汎用インバータオプション FR-HCC2シリーズ 外観変更のお知らせ

FR-HCC2-H560K

3. 外形寸法図

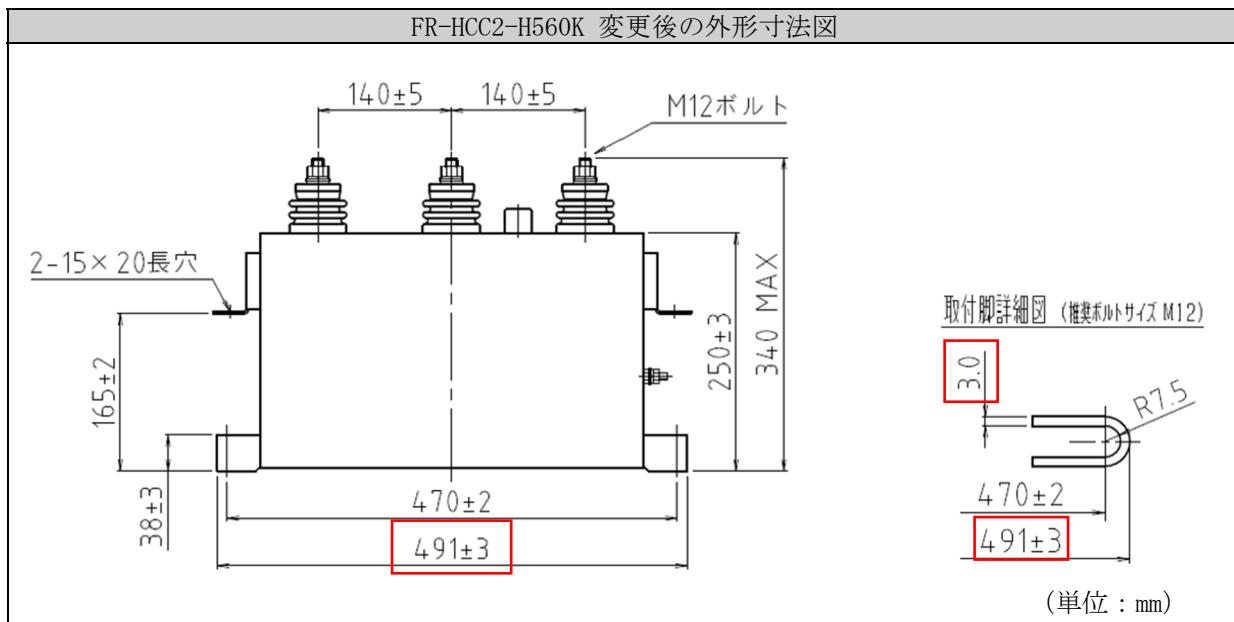
項目	変更前	変更後	備考
取付脚 材質	電気亜鉛メッキ鋼板 (SEHC)	ステンレス (SUS304)	ケース導体と材質を合わせます。 材質変更後の外観は変更前と差異ありません。
取付脚 板厚	4.5mm	3.0mm	t4.5 の SUS304 材は市場に流通していないため、t3.0 へ変更します。
取付脚間の最大外形寸法	494mm	491mm	板厚が薄い分寸法が短くなります。

変更後の外形寸法図を表示します。赤枠が変更された寸法となります。
